ELŐTERJESZTÉS

A Városgazdálkodási és Pénzügyi Bizottság 2019. március 11-ei ülésére

Tárgy: Javaslattulajdonosi hozzájárulás megadására a Budapest VIII. kerület, Népszínház utca – Kiss József utca csomópontban gyalogos átkelőhely létesítéséhez

2. számú melléklet 1. oldal

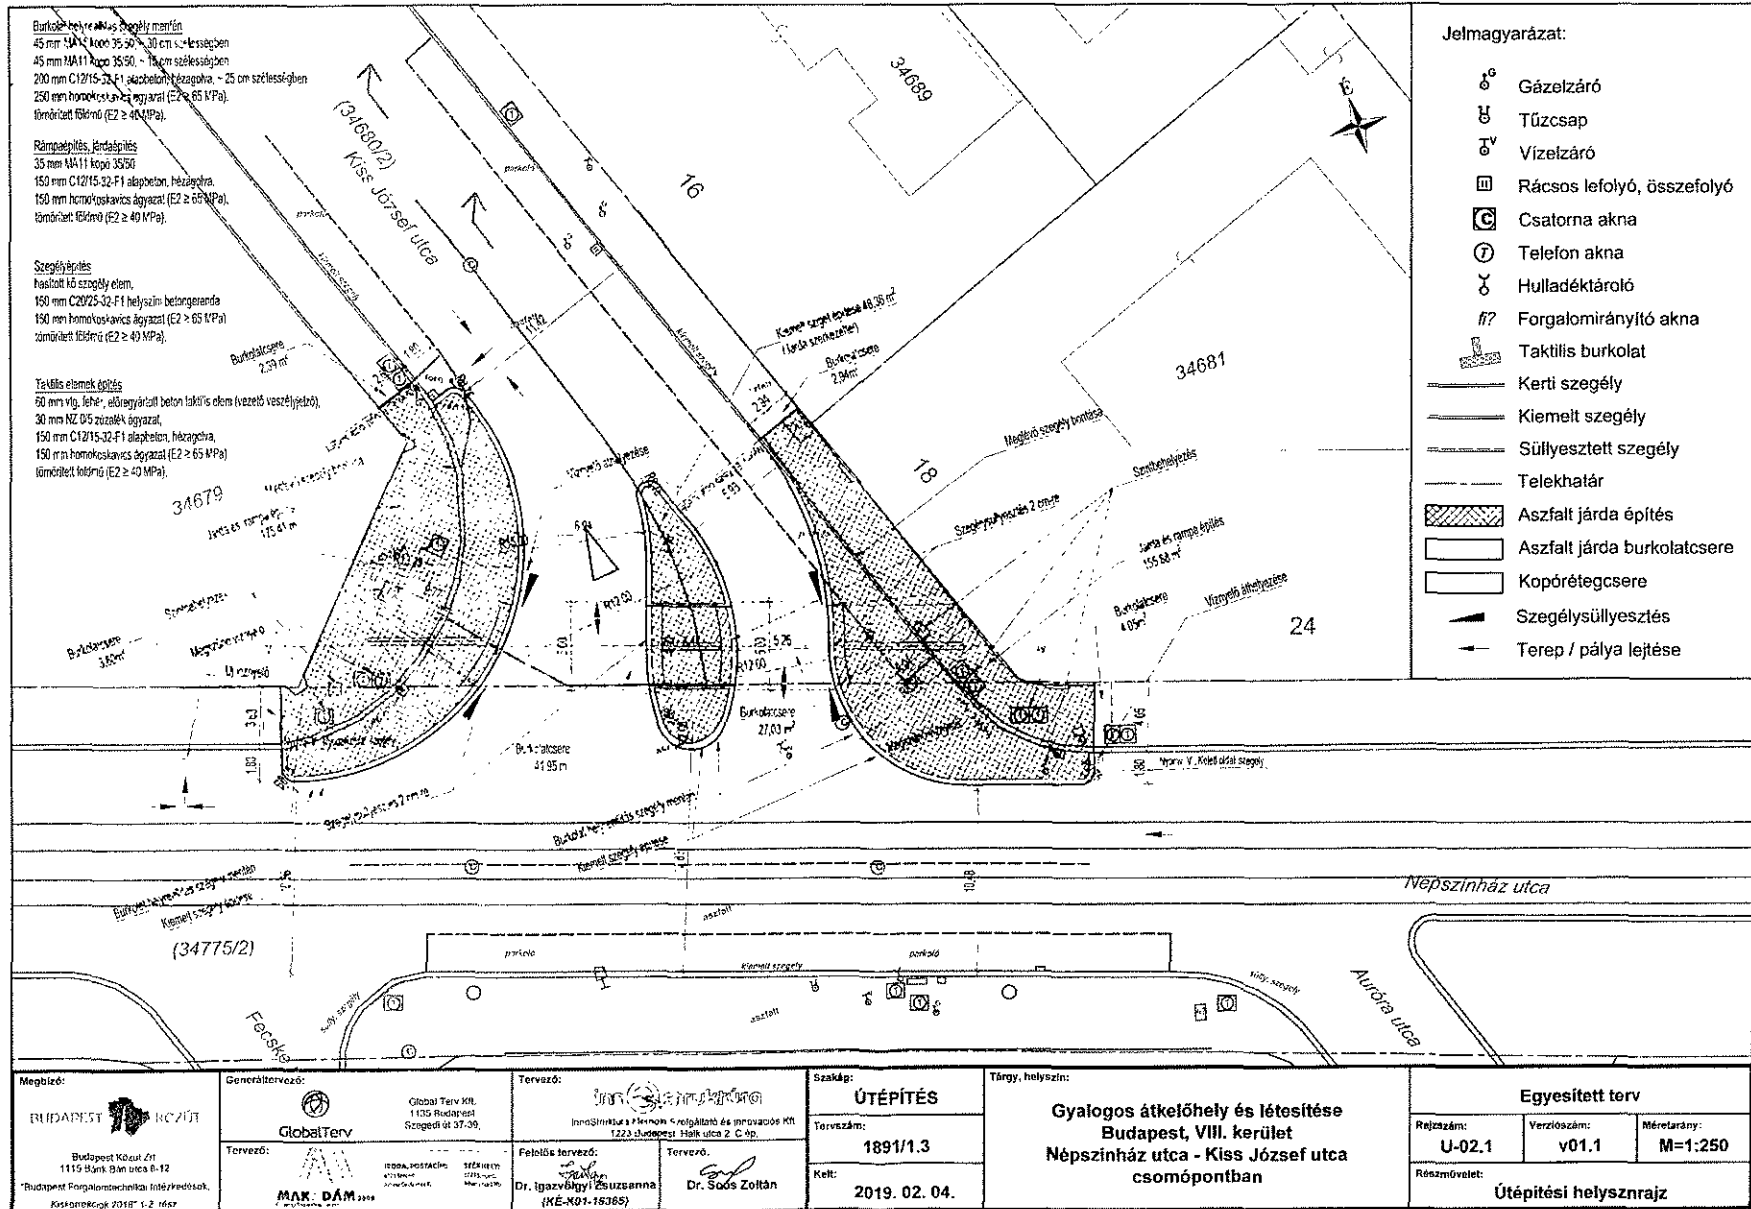
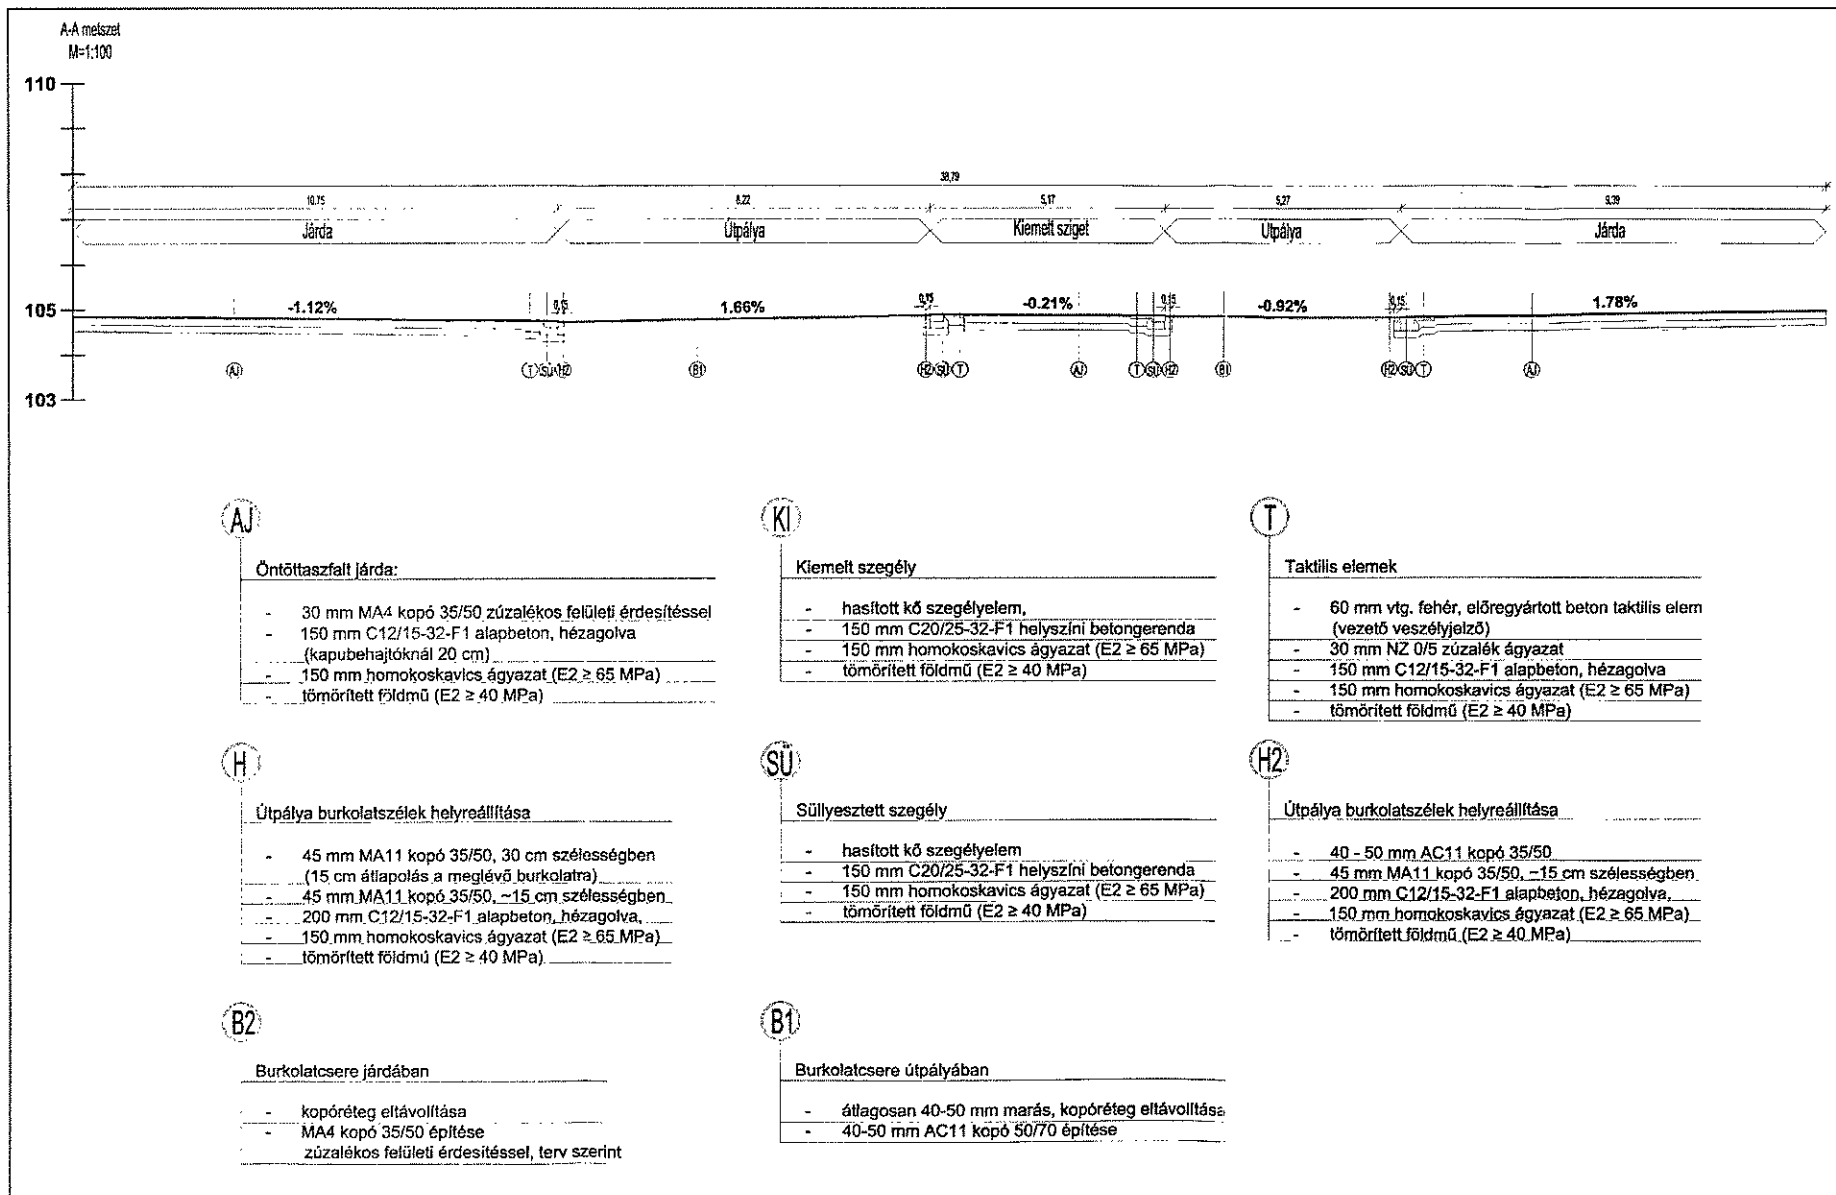
A csomópont érintett területén lévő két sarkon „parkolásgátló fülek” kerülnek kialakításra, ami mindkét oldalon a meglévő járda szélesítésével jár. A Kiss József utca két iránya között középsziget kerül kialakításra. A befelé irányú forgalom számára min. 5,25 m szélességű úttest áll majd rendelkezésre, kifelé irányba a legkisebb szélesség 6,73 m, amely a csomópontban kiszélesedik. A csatlakozó járdák burkolata az épületekig cserére kerülnek, így egységes járdaburkolat jön létre. A gyalogos átkelőhelynél az úttest kopóréteg burkolata 5 m hosszúságban cserére kerül. A megváltozott lefolyási viszonyok miatt víznyelők áthelyezése is szükségessé válik (2. számú melléklet).

3. számú melléklet

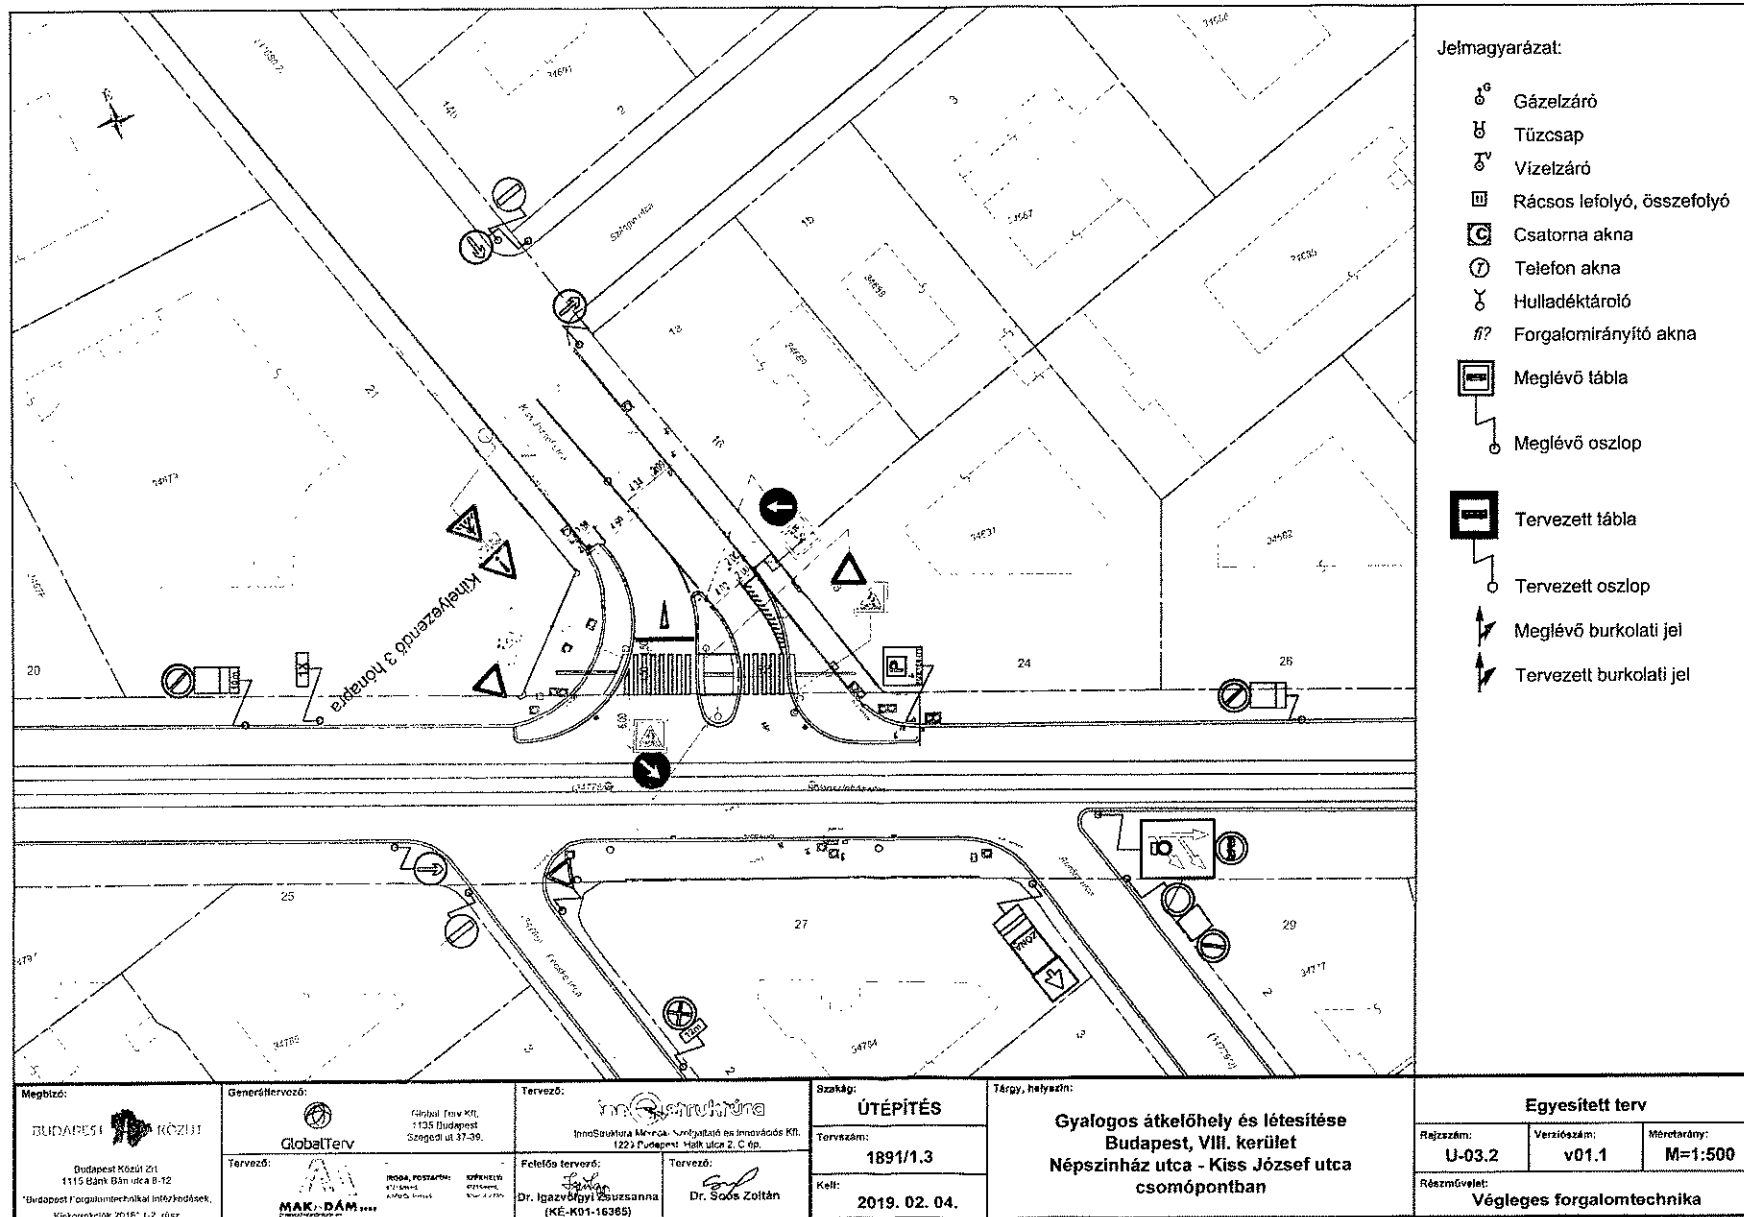
A gyalogos átkelőhely kiépítéséhez készült forgalomtechnikai terv is (3. számú melléklet).

4. számú melléklet

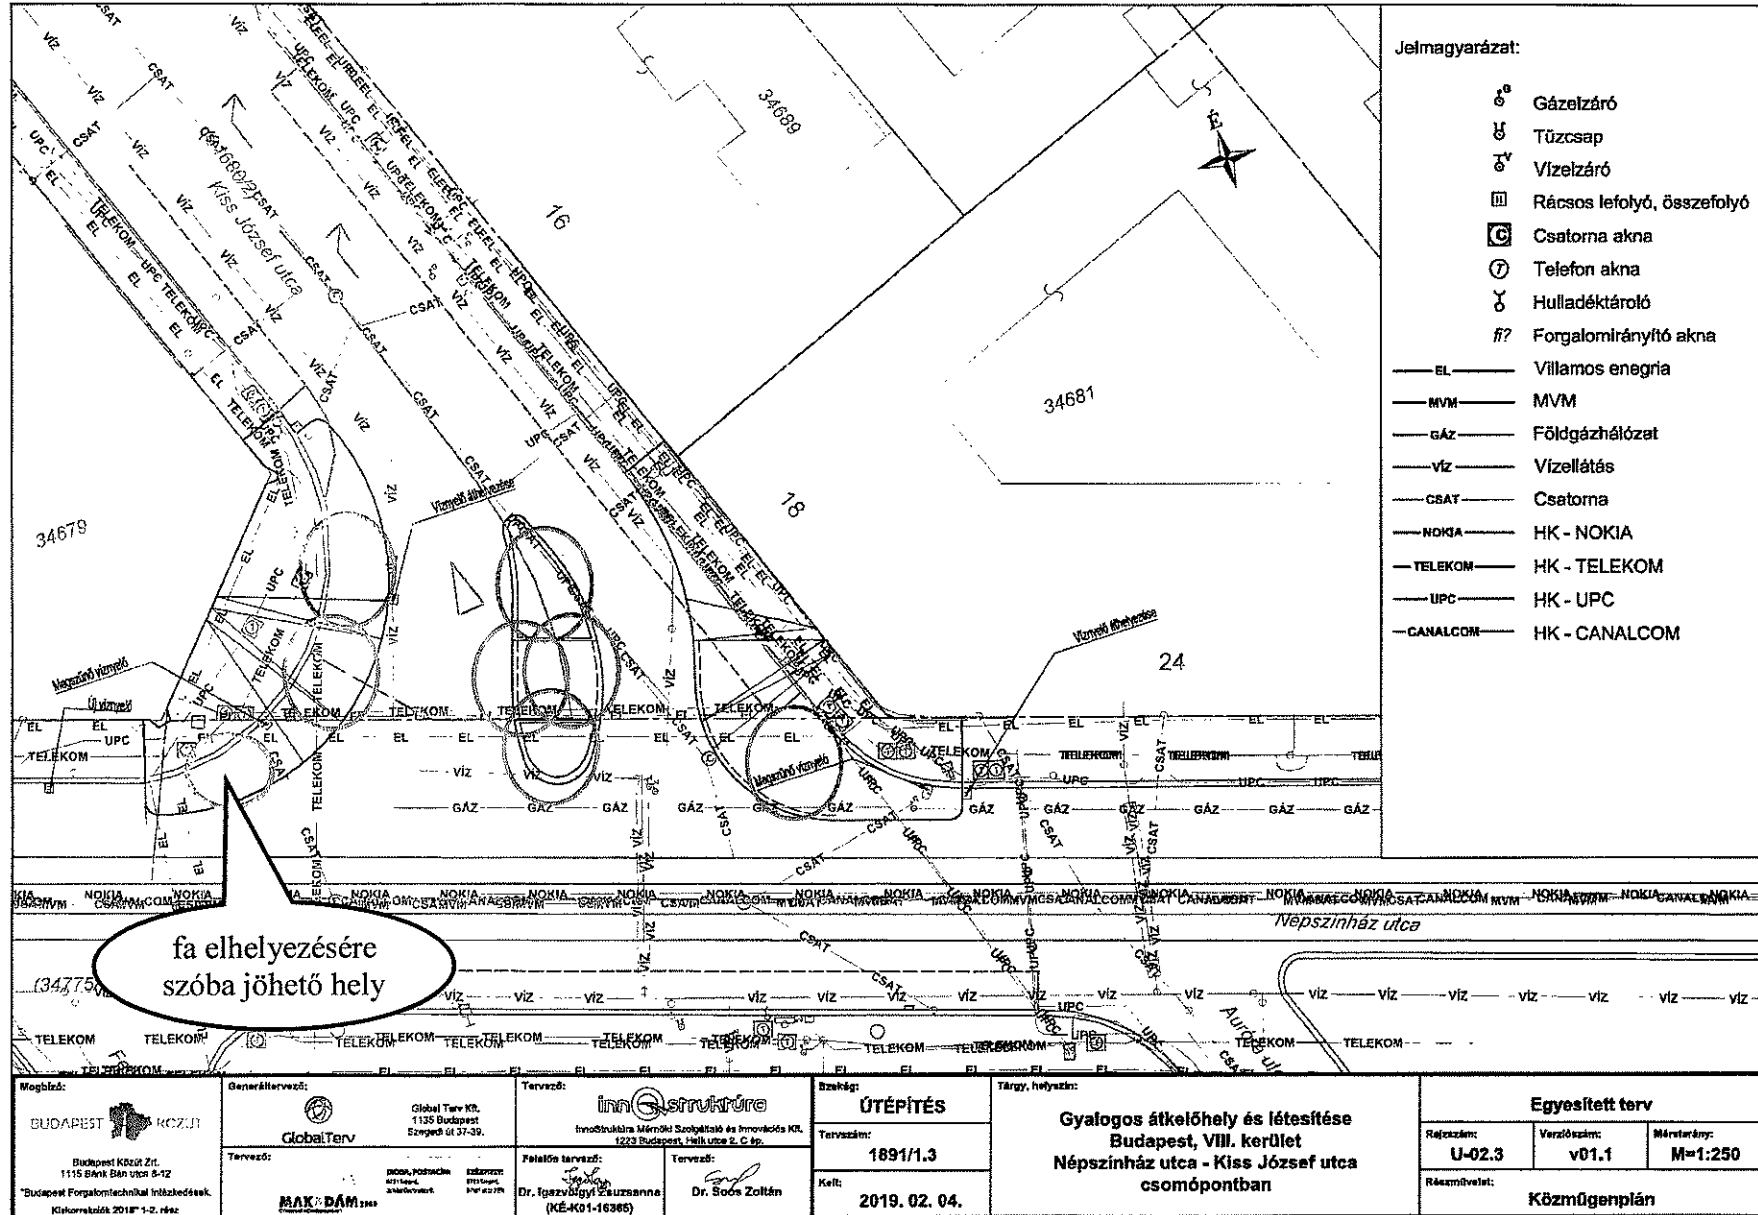
A fentiek szerinti gyalogosátkelő kialakításra vonatkozó előterjesztést a Tisztelt Bizottság a 2019. február 25-ei ülésén már tárgyalta, de a felmerült kérdések miatt nem született döntés, az előterjesztés visszavonásra került. Jakabfy Tamás képviselő úr kérdéseit még aznap továbbítottuk a tervező felé, aki február 27-én küldte meg válaszát.

Fák elhelyezhetőségével kapcsolatban a tervező kiemelte:

- az e-közmű rendszer adataihoz képest a tényleges feltárások során több esetben is tapasztaltak eltéréseket, ezért a faverem részére alkalmas helyek mindenképpen kutatógödör készítésével jelölhetők ki,
- gyalogos átkelőhelyeknél az ültetett fák esetén figyelemmel kell lenni arra is, hogy ha megnőnek és lombkoronájuk is lesz, kitakarhatják a megvilágítást, így a gyalogos átkelőhely láthatóság szempontból nem felelne meg,
- a fák elhelyezésénél a gyalogos átkelőhely szélén álló gyalogosok láthatósága közlekedésbiztonsági szempontból elengedhetetlen, ebből a szempontból egyetlen hely maradt, ami szóba jöhetne, ez a nyugati oldali fül Népszínház utcai vége, ide megfelelő méretű dézsában javasolható fa elhelyezése (4. számú melléklet)

Tekintettel arra, hogy a Népszínház utcában – a korábbi évek negatív tapasztalatai miatt – a korábbi planténereket virágtartó oszlopok váltották fel, illetve ültetett fa sem található közelben, ezért településképi és közlekedésbiztonsági szempontból is megfontolandó a fa elhelyezése a gyalogátkelő környezetében.
